## Nota Reactie en Commentaar zienswijzen peilbesluit Polder De Dijken-Bakkerom

- Bijlage 1 T100 Inundatiekaart
- Bijlage 2 Verschilkaart GLG
- Bijlage 3 Figuur 1.2
- Bijlage 4 Kaart Monitoring

## **Bijlage 1: T100 inundatiekaart**

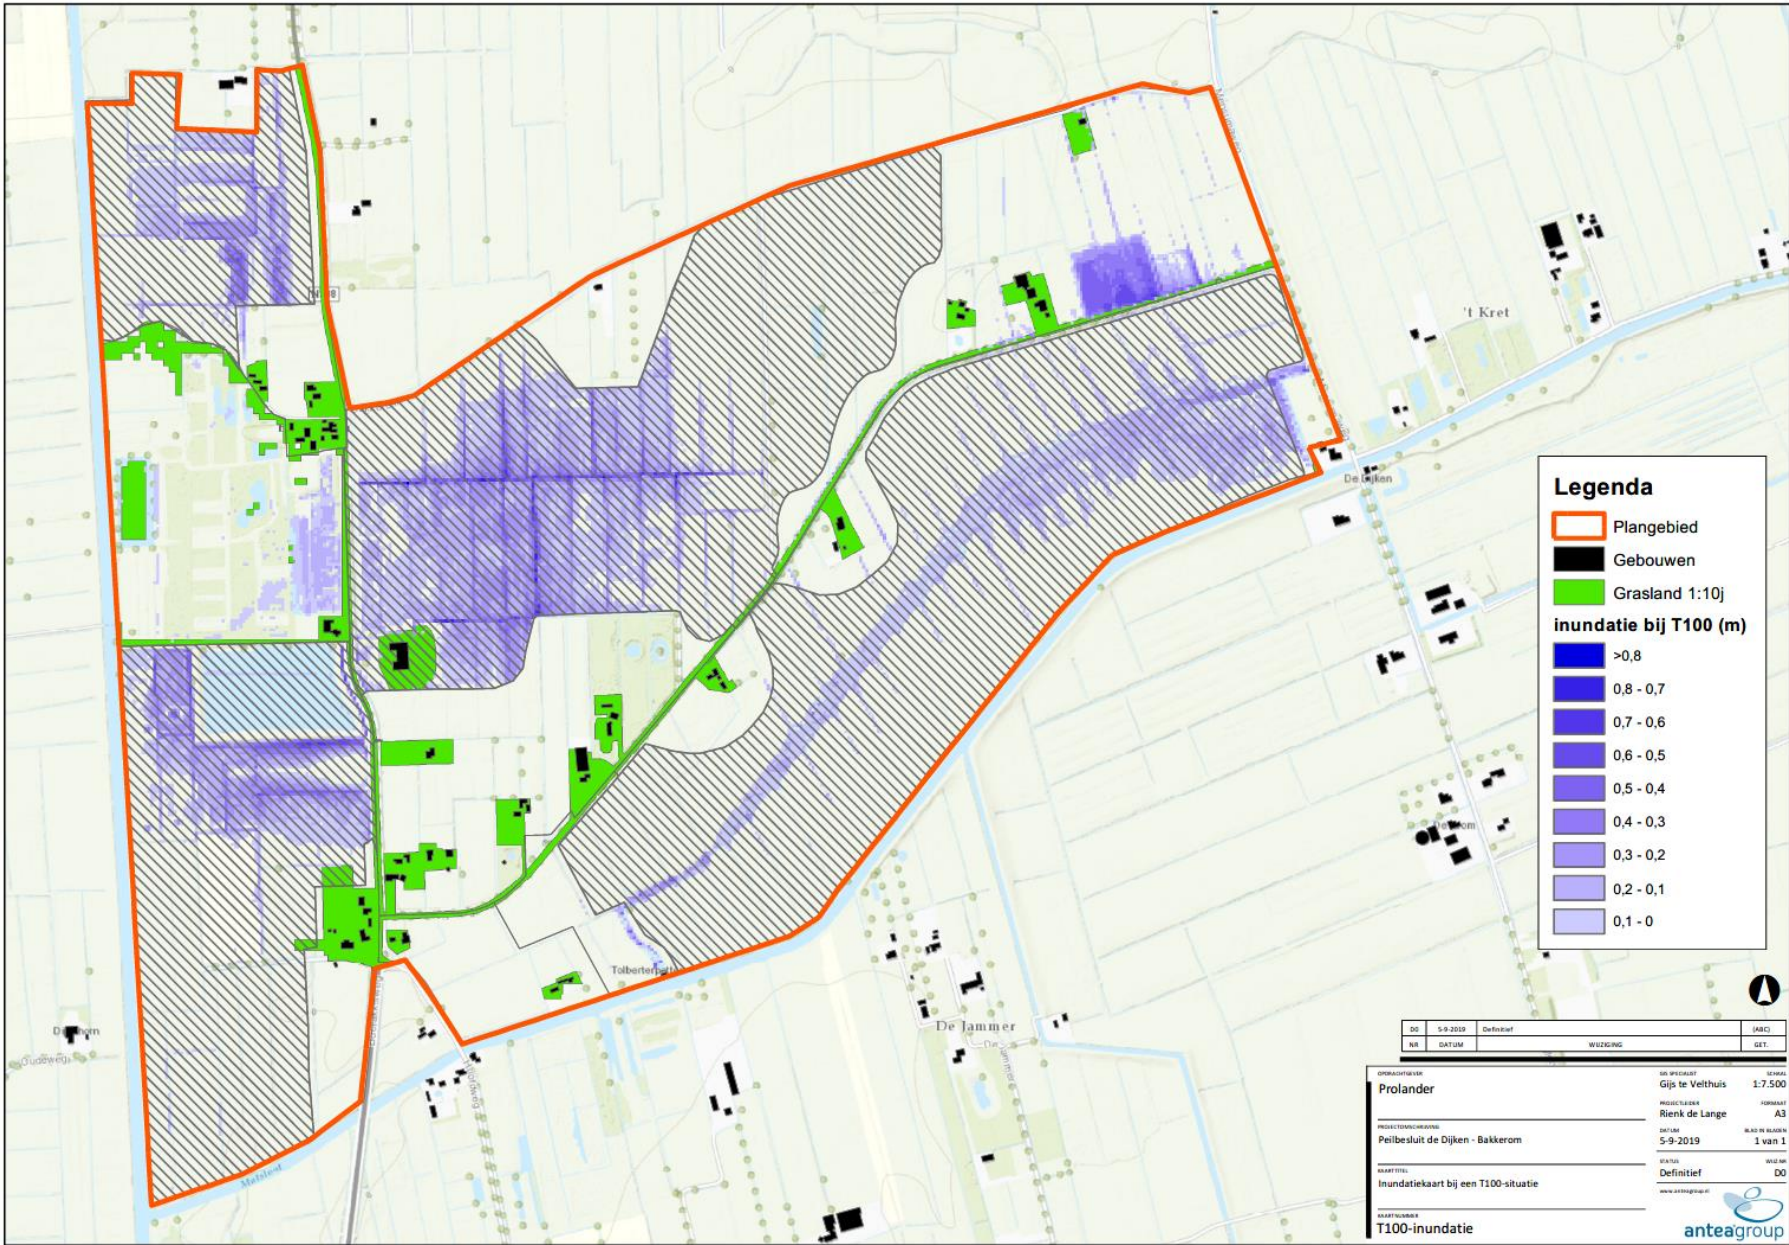
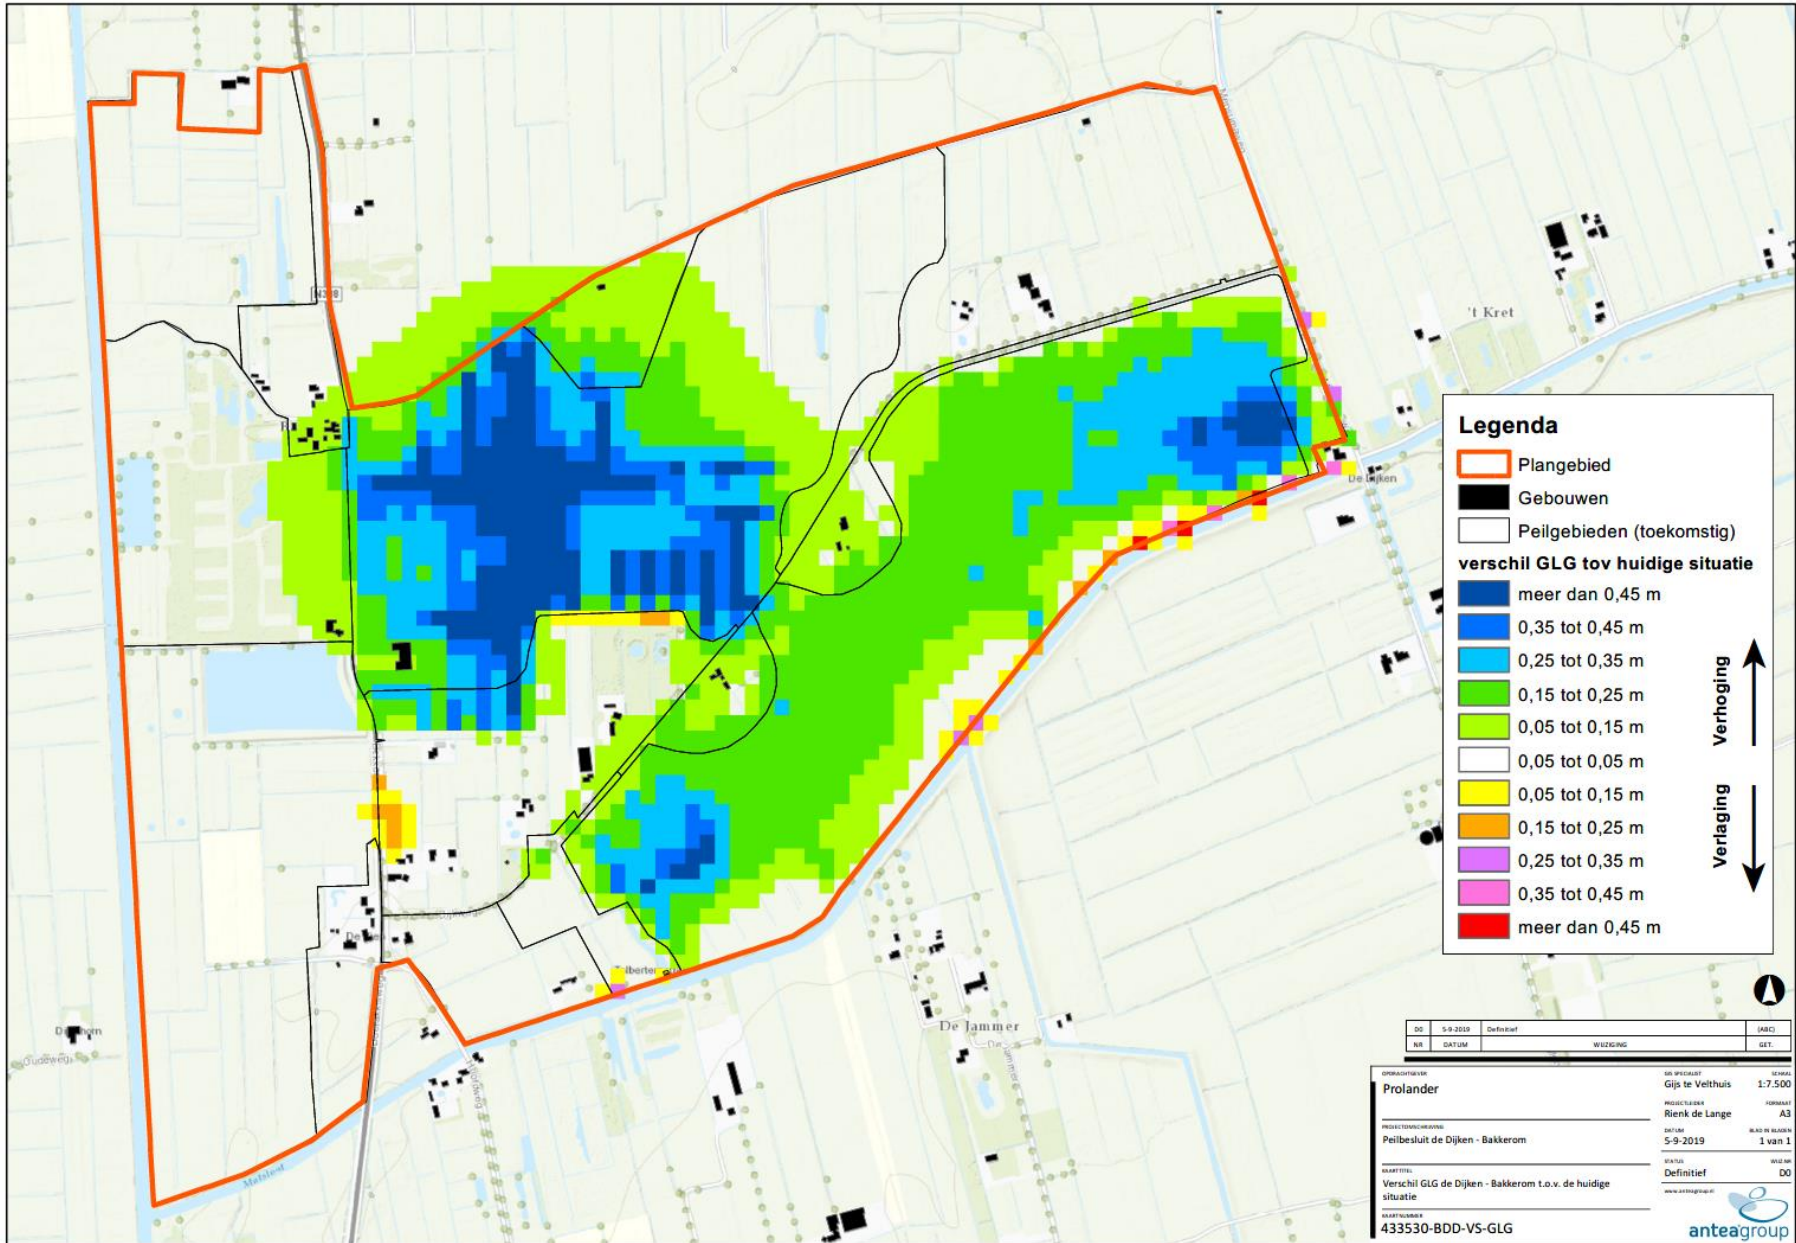
Nr	Strekking zienswijze	Reactie	Aanpassing besluit
I.1	<p>Bescherming niveau voor vrijstaande bebouwing is gelijk aan die van grasland. In de Polder de Dijken wordt er vanuit gegaan dat er alleen maar vrijstaande bebouwing staat. In een aantal delen van de Polder is ons inziens sprake van aan één gesloten bebouwing en niet alleen maar vrijstaande bebouwing. Graag hier het beschermingsniveau op aan passen.</p> <p><i>3.2.2 Afwijking vrijstaande bebouwing Voor vrijstaande bebouwing wordt door het waterschap een lager beschermingsniveau</i></p>	<p>De normen zijn niet veranderd ten opzichte van de huidige situatie. Deze normen worden vastgesteld door Provinciale Staten van de provincie Groningen en zijn terug te vinden in de Provinciale Omgevingsverordening artikel 3.6. Het Waterschap Noorderzijlvest kan geen aanpassingen doorvoeren in het beschermingsniveau.</p> <p>Volledigheidshalve is de polder wel doorgerekend en getoetst aan het beschermingsniveau 1:100. De polder voldoet aan dit beschermingsniveau (zie bijlage 1 bij deze nota).</p>	Geen aanpassing.

inmiddels een ruilverkaveling geweest. Verzoek: correctie aanbrengen en duidelijkheid verschaffen.		
<b>III.3</b>	In 3.2.2 wordt voorgesteld een lager beschermingsniveau te hanteren voor vrijstaande bebouwing. Dat lijkt ons geen juiste beslissing. Onze woning met niet bij de waterberging behorend land eromheen moet toch niet 'lager beschermd' worden. Verzoek: correctie beschermingsniveau.	De normen zijn niet veranderd ten opzichte van de huidige situatie. Deze normen worden vastgesteld door Provinciale Staten van de provincie Groningen en zijn terug te vinden in de Provinciale Omgevingsverordening artikel 3.6. Waterschap Noorderzijlvest kan dan ook geen aanpassingen doorvoeren in het beschermingsniveau.  Volledigheidshalve is de polder (buiten het NNN en waterbergingsgebied wel getoetst aan de norm 1:100). De resultaten van deze toetsing zijn als bijlage 1 ter informatie bijgevoegd.	Geen aanpassing  In bijlage 1 bij deze nota is ter informatie de T100 inundatiekaart opgenomen.

<p>duidelijker te maken wat het plan van monitoren is, waar de resultaten worden geanalyseerd, getoetst, besproken en waar de resultaten aan moeten voldoen en wat het plan is bij afwijkingen.</p>		
<b>VI.1</b>	<p>In fig. 3.1 komt alleen de norm grasland voor. Voorgestéld door groene blokjes. De rest van het plangebied heeft geen (veiligheids) norm. Bakkerom 17 (langs de Redendijk) is niet voorzien van een blokje (onze bijlage 1). Heeft dus geen norm?</p> <p>Dit woonerf heeft een geschiedenis van fouten op de kaarten, die bij dit project in de loop der tijd geproduceerd zijn.</p>	<p>De normen voor wateroverlast worden vastgesteld door Provinciale Staten van de provincie Groningen en zijn terug te vinden in de Provinciale Omgevingsverordening artikel 3.6. Waterschap Noorderzijlvest kan dan ook geen aanpassingen doorvoeren in het beschermingsniveau.</p> <p>Volledigheidshalve is de polder ook doorgerekend en getoetst aan het beschermingsniveau 1:100. Ook voor Bakkerom 17 wordt aan dit beschermingsniveau voldaan (zie bijlage 1 bij deze nota).</p>	<p>Geen aanpassing</p> <p>Ter informatie is toegevoegd als bijlage 1 bij deze nota de kaart met de T100 inundatie</p>

"omliggende landgebruik' voor Bakkerom 4, 6 en 8 is niet "grasland" maar krijgt de functie boezem". Zie onze bijlage 2.		
<b>VI.4</b>	Omdat vrijstaande huizen in het NBW gelijkgesteld worden aan grasland, hebben ze 10 maal zoveel kans onder te lopen als bebouwd gebied, blijkt uit tabel 3-1 (p. 12). Vrijstaande bebouwing wordt wel dezelfde waterschapsbelasting opgelegd als gebouwen in bebouwd gebied. Wij verzoeken u zich in te spannen de NBW-normen op dit punt gelijk te stellen. Als uw inspanningen niet tot het gewenste resultaat	De normen zijn niet veranderd ten opzichte van de huidige situatie. Deze normen worden vastgesteld door Provinciale Staten van de provincie Groningen en zijn terug te vinden in de Provinciale Omgevingsverordening artikel 3.6. Waterschap Noorderzijlvest kan dan ook geen aanpassingen doorvoeren in het beschermingsniveau.  Volledigheidshalve is de polder ook doorgerekend en getoetst aan het beschermingsniveau 1:100. Voor vrijstaande bebouwing wordt ook aan dit beschermingsniveau voldaan (zie bijlage 1 bij deze nota).	Geen aanpassing

## **Bijlage 2: GLG verschilkaart**

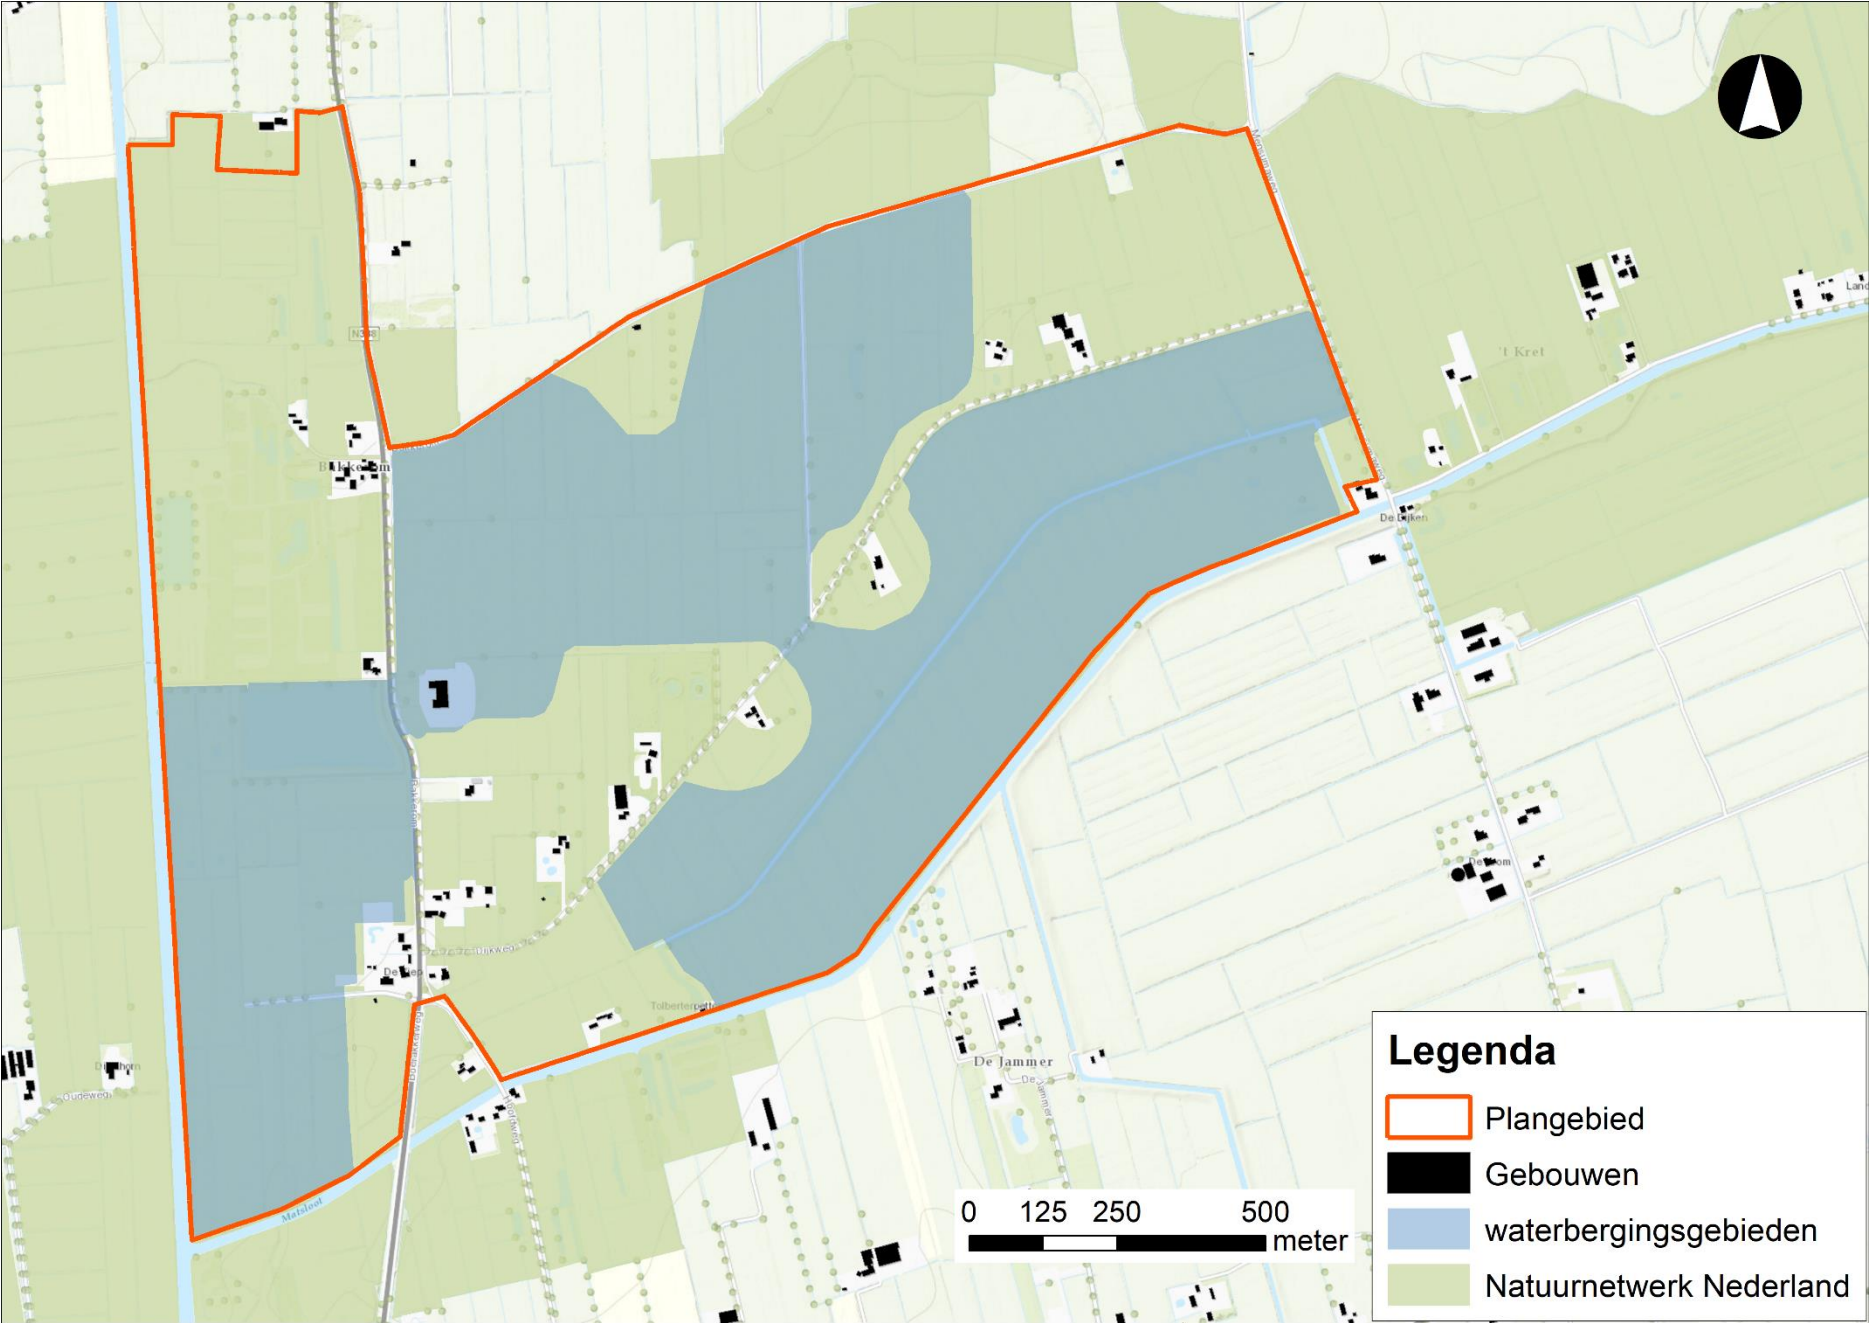
<b>I.3</b>	Effecten op de omliggende grondwaterstanden worden omschreven als niet significant en als lager dan 5 cm, terwijl in	In bijlage 12 is de modelmatig berekende verandering van de grondwaterstand in een natte wintersituatie weergegeven. Dit is de verandering van de zogenaamde gemiddeld hoogste grondwaterstand (GHG). Het betreft de verandering van de wintergrondwaterstand als gevolg van het graven /	In de toelichting van het peilbesluit wordt een kaart met de gemiddeld laagste grondwaterstand (

<p>bijlage 12 (in onderstaande figuur is het e.e.a. weergegeven) toch hele dramatische kleuren staan bij bebouwing. Het gaat om verandering van ca. 0,45 m. Dit lijkt ons niet de bedoeling en staat in contract met het citaat op blz. 23. Effecten op de bebouwing dienen in principe tot circa nul te worden beperkt.</p> <p><i>Op Blz 23 staat het volgende citaat Wel geldt daarbij vanuit het waterschap het uitgangspunt dat er als gevolg van de inrichting geen nadelige omgevingseffecten mogen</i></p>	<p>opwaarderen van watergangen in het gebied. De vakjes van de kaart hebben een grootte van 25*25 meter.</p> <p>Om te zorgen dat de erven niet natter worden, dat de grondwaterstand gehandhaafd blijft en voor watervoer of -afvoer zijn op enkele locaties buiten de natuur en waterbergingsgebieden nieuwe watergangen nodig.</p> <p>Ter plekke van een nieuwe watergang treedt in natte perioden geen / minder verhoging van de grondwaterstand op. Dit vertaalt zich op de verschilkaart GHG (bijlage 12) als een verlaging van de gemiddeld hoogste grondwaterstand. Het effect beperkt zich tot de directe omgeving van de (nieuwe) watergang.</p> <p>Met betrekking tot mogelijke omgevingseffecten zoals inklinking of veenoxidatie is met name de grondwaterstand in de zomer van belang (de Gemiddeld Laagste Grondwaterstand, GLG). Daarom is in bijlage 2 van deze nota ook de kaart met het verschil van de grondwaterstand in een zomersituatie opgenomen. De GLG geeft op de betreffende locaties minder verlaging te zien dan de GHG. Ook voor de GLG geldt dat de verlaging alleen aanwezig is in de directe omgeving van een nieuw te graven watergang.</p>	<p>GLG), opgenomen. Dit ter onderbouwing dat er geen nadelige effecten als gevolg van grondwaterstandsverlaging optreden.</p>

<p>de N.O.-hoek afwateren via Dijkweg 2, peilvak 5 (-2,00). Het water van de N.O.-hoek plus dat van Dijkweg 2 zal door een lange buis de inlaat onder de Dijkweg kruisen. Als er met die buis iets fout gaat heeft de N.O.-hoek geen afwatering en loopt Dijkweg 2 tot -0,93 m NAP onder. Daarom is het wenselijk maatregelen te treffen die dit risico beperken.</p>		
<b>VI.12</b>	<p>In deze tekst wordt gesproken over “gebieden buiten de natuurgebieden” en “de omgeving buiten de natuur- en waterbergingsgebieden”.</p> <p>Aannemende dat hier de woonerven bedoeld</p>	<p>In bijlage 12 is de modelmatig berekende verandering van de grondwaterstand in een natte wintersituatie weergegeven. Dit is de verandering van de zogenaamde gemiddeld hoogste grondwaterstand (GHG). Het betreft de verandering van de wintergrondwaterstand als gevolg van het graven / opwaarderen van watergangen in het gebied. De vakjes van de kaart hebben een grootte van 25*25 meter.</p> <p>Om te zorgen dat de erven niet natter worden, dat de grondwaterstand gehandhaafd blijft en voor watervoer of -</p>	<p>Geen aanpassing</p> <p>Wel wordt extra informatie over de gemiddeld laagste grondwaterstand (GLG) is opgenomen in bijlage 2 bij deze nota.</p>
